Ministero dell' Ambiente e della Sicurezza Energetica

Parere n. 642 del 20 dicembre 2022

Progetto:	<p><i>Valutazione Preliminare ai sensi dell'art. 6, comma 9, del D.Lgs. n. 152/2006 e ss.mm.ii</i></p> <p>Permesso di ricerca minerario denominato "CIME" in territorio del Comune di Oltre il Colle (BG)</p> <p>Programma lavori anno 2022 - Modifica</p> <p>ID_VIP_8488</p>
Proponente:	ENERGY MINERALS (ITALIA) S.r.l.

Figura 3. Ex Portale Cascine, Fase di cantiere, sezione

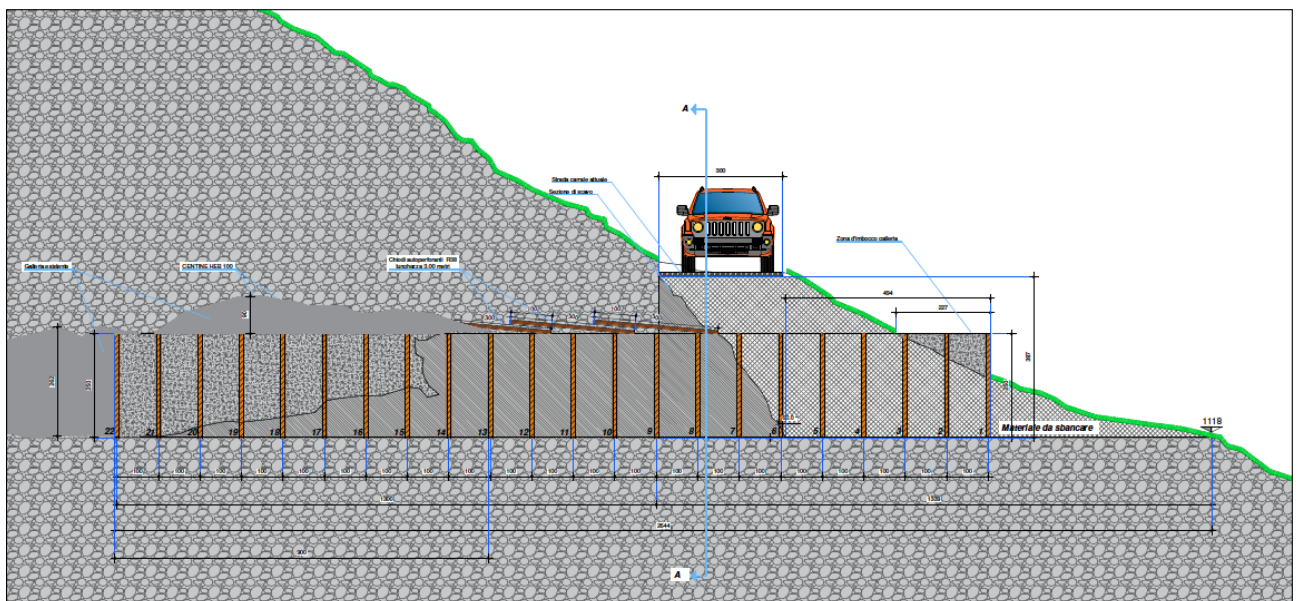
- il progetto di modifica dei lavori presentato **non risulta esaustivo** e i tracciati di percorrenza **non puntualmente descritti** tanto che **non risulta chiaro il potenziale impatto ambientale complessivo delle opere proposte, anche dal punto di vista morfologico e del rischio geologico connesso**;

- l'origine della **subsidenza** di cui parla il Proponente nel materiale documentale e che riguarda il portale Cascine non è spiegata e non se ne comprende né l'entità né la potenziale pericolosità;

- nel materiale documentale presentato dal Proponente **non è riportato nulla sulla eventuale presenza di chirotteri** nel portale oggetto della modifica dei lavori, né è riportato nulla sulla presenza di **acqua nella galleria e/o di fauna ipogea e anfibi**;
